בית ספר שקד

סיכום מבדק שנתי-מבדקי בטיחות מנהל חינוך

תאריך המבדק-א' 26/2/2023

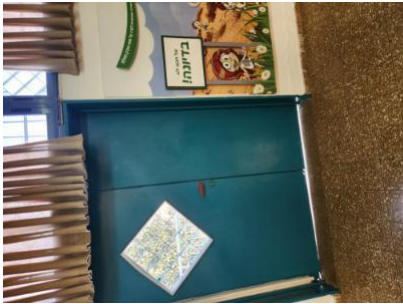
הידויות, המנעולים או חיפויים -1- 'מבנה א- שירותי בנים בקומה א- דלת לא תקינה. צילינדר דלת לא תקין. סכנת פציעה באצבעות- - -
5.24-1/3/2023 14: 29

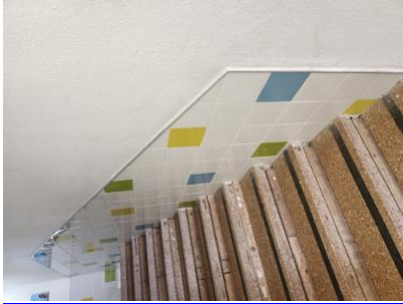
בחלל -2- קומה א' בשלושת המבנים-דלת יציאת החירום ללא מנגנון בהלה. סכנת הילכדות בשעת חירום. מענה לא מספק לשעת חירום- - -
4-14-1/3/2023 14: 32
